TORNILLOS DE MONTAJE DEL VENTILADOR DEL GENERADOR AUXILIAR Y MOTORES DE TRACCION

COJINETE DE MOTOR DE TRACCION MEJORADO

Fig. 1 - Aplicación típica de la rondana endurecida

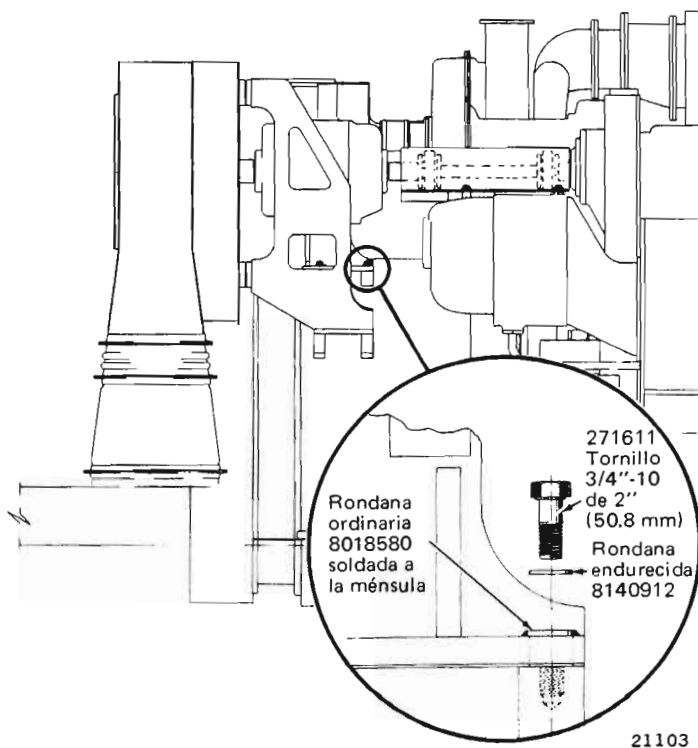
A partir del mes de julio de 1976, las locomotoras de producción utilizan la rondana endurecida número 8140912 en los tornillos de montaje del ventilador del generador auxiliar y motores de tracción; véase la Fig. 1. Mediante esta nueva rondana se reduce la posibilidad de que se aflojen los tornillos y se pierda la presión entre las superficies de contacto al deformarse la rondana ordinaria que también se utiliza en el conjunto.

La rondana endurecida se aplica encima de la rondana ordinaria, la cual se suelda en su lugar para efectos de alineamiento. Cada vez que se cambien ventiladores de generadores auxiliares en locomotoras turboalimentadas deberá aplicarse la rondana endurecida entre la rondana ordinaria y el tornillo y deberá apretarse éste a 205 libras-pié (28.34 Kg-m). El acceso a los tornillos se logra removiendo la parte inferior izquierda de la mampara de los filtros de inercia y el tablero de acceso al generador auxiliar.

La soldadura que fija a la rondana ordinaria a la ménsula del generador auxiliar puede sobresalir. La soldadura deberá esmerilarse a manera de que quede al ras con la cara de la rondana para evitar un asiento parcial de la rondana endurecida y del tornillo.

Algunas locomotoras pueden llevar una rondana de seguridad encima de la rondana ordinaria. Esta deberá desecharse cuando se aplique la rondana endurecida.

Fig. 2 - Corte del cojinete del extremo del conmutador de un motor de tracción

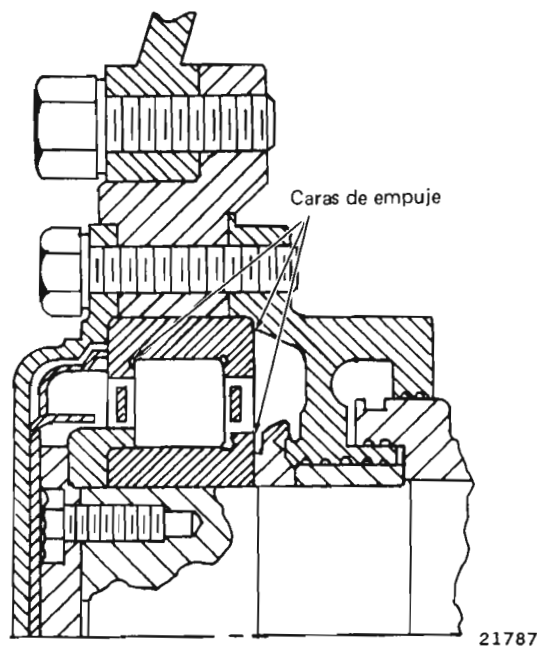
Por investigaciones recientes se ha determinado que los cojinetes del extremo del conmutador de los motores de tracción con pistas carburizadas soportan mejor los impactos que los cojinetes con pistas totalmente endurecidas. Esta característica de las pistas totalmente endurecidas puede resultar en fractura de la cara de empuje de los cojinetes bajo ciertas condiciones que involucran una alta velocidad y vías de superficie áspera. Véase la Fig. 2.

Las pistas de todos los cojinetes New Departure - Hyatt están carburizadas. En cambio las del cojinete SKF con número de catálogo 9434298 son totalmente endurecidas. Este último cojinete que se ha utilizado en motores D77 ya no se surte en Electro-Motive. En la tabla siguiente aparecen los nuevos números de catálogo de cojinetes SKF.

Todos los motores nuevos y reconstruidos por EMD llevarán cojinetes en el extremo del conmutador con pistas carburizadas. Todos los cojinetes del extremo del conmutador reconstruidos por EMD que se vendan como juegos o que vayan instalados en motores reconstruidos también llevarán pistas carburizadas.

EMD recomienda que se instalen cojinetes del extremo del conmutador con pistas carburizadas en la primera oportunidad, al reacondicionar motores de tracción que lleven cojinetes con pistas totalmente endurecidas.

Fig. 4 - Abrazaderas de la tubería entre cilindros del freno

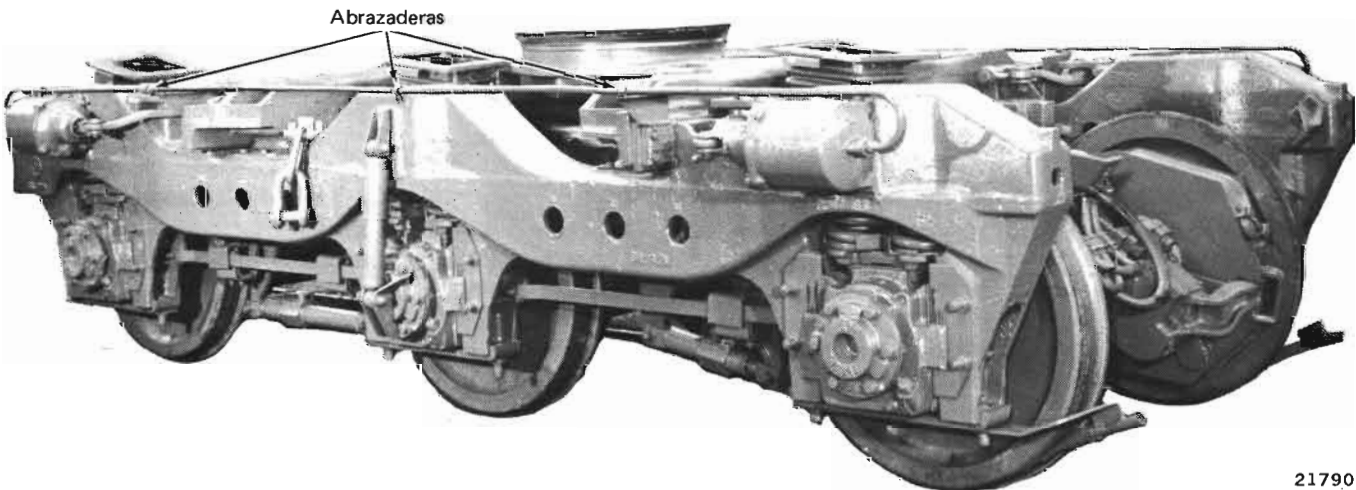
Al inspeccionar la tubería que conecta los cilindros en todos los trucks (bogies) HTC instalada en locomotoras SD38-2, SD40-2, SD45-2 y F40C se han encontrado abrazaderas flojas que han ocasionado desgaste en la tubería precisamente debajo de la abrazadera con número de catálogo 8108115. Véase la Fig. 4.

Esta anomalía puede corregirse removiendo la abrazadera número 8081686 (que forma parte del conjunto con número 8108115) y forrando el tubo con un protector de neopreno con número 9323362 en la zona afectada, instalando la abrazadera número 8081698 (que forma parte del conjunto con número 8108116) sobre el protector para afianzar el tubo. Cualquier tubo que se halle demasiado gastado deberá reponerse.
